Datum : 11 december 2020
Uw kenmerk :
Zaaknummer : 381118
Behandeld door : College van B&W
Doorkiesnummer : 14023
Onderwerp : Westelijke Randweg 1 – beantwoording vragen
Verzonden :
Bijlage(n) : Bijlage 1: Afwijzing Ymere
Bijlage 2: Afwijzing Pré en Brederode wonen
Bijlage 3: Elan Wonen
Bijlage 4: Woonzorg NL

In de commissie Grondgebied van 1 december 2020 besprak u het raadsvoorstel met betrekking tot het stedenbouwkundig plan en coördinatiebesluit voor Westelijke Randweg 1. Op verzoek van het CDA kom ik met deze brief terug op enkele vragen van een inspreker. Daarnaast stuurde Liberaal Bloemendaal mij 15 technische vragen toe. In deze brief deel ik de antwoorden met u.

Figuur 1

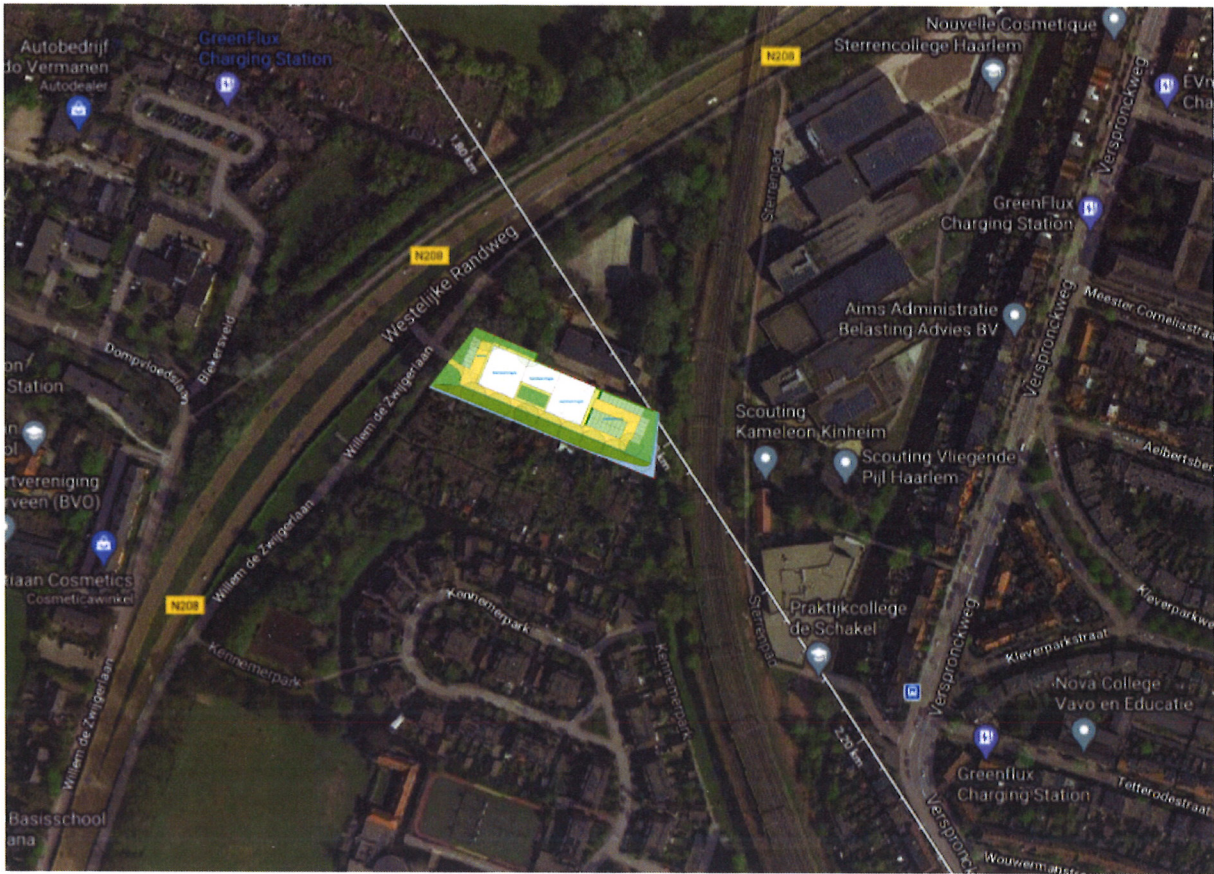
Zichtlijn

Het is van belang rekening te houden met de zichtlijn. Daarom is dit meegenomen in de beoordeling. Kijkend naar de meest westelijke kant van de kerk (omdat de zichtlijn hier het meest in de buurt komt van de nieuwe bebouwing) zien we dat de zichtlijn zelfs langs de nieuwe bebouwing heen gaat (zie figuur 1).

Het bestaande zicht op de kerk blijft dus behouden. Maar ook als de bebouwing volledig in de zichtlijn stond blijft het benodigde zicht behouden tonen berekeningen op schaal uit het SP. Enkele bestaande bomen zijn misschien nog wel hoger dan de beoogde nieuwbouw.
